Mission régionale d'autorité environnementale
ÎLE-DE-FRANCE

**Avis sur le projet de construction
d'un centre d'hébergement de données informatiques
au Coudray-Montceaux et à Corbeil-Essonnes (91)**

N°MRAe APJIF-2022-022
en date du 30/03/2022

Figure 7: Pollution atmosphérique constatée au NO₂ à proximité du site du projet (ici représenté en bleu), source Airparif, données 2019

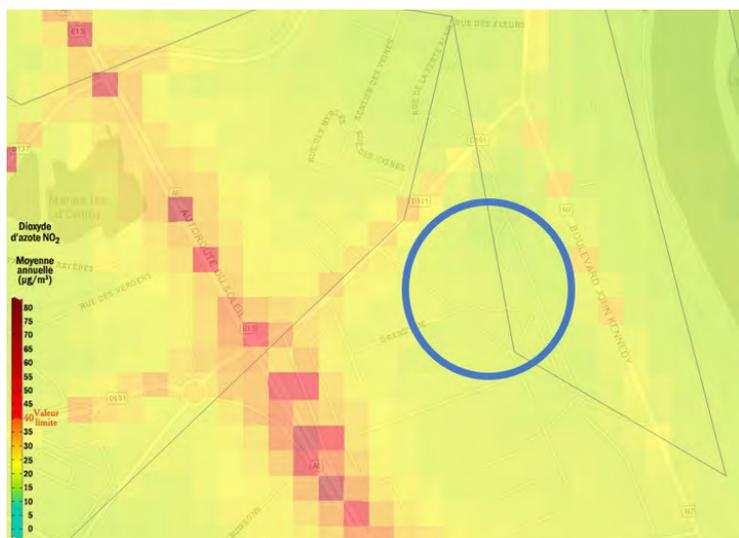
La MRAe rappelle le contexte spécifique du secteur d'implantation du projet comme l'illustre les données d'Airparif montrant des dépassements fréquents des valeurs maximales de pollution au dioxyde d'azote compte tenu des axes routiers situés à proximité de l'emprise du projet (autoroute A6 notamment).

Si le bruit de fond pris en compte dans l'étude d'impact pour évaluer les dépassements lors de la mise en marche des groupes électrogènes est évalué à 25 µg/m³, il convient d'une part de le réévaluer compte tenu des effets cumulés en situation d'urgence et de rappeler que les seuils de référence fixés par l'Organisation mondiale de la santé pour assurer une qualité de l'air n'affectant pas la santé humaine est de 10 µg/m³. La MRAe rappelle que dans la situation

de coupure d'une durée d'une heure, la concentration atteindrait 450 µg/m³ pour le seul site du projet.
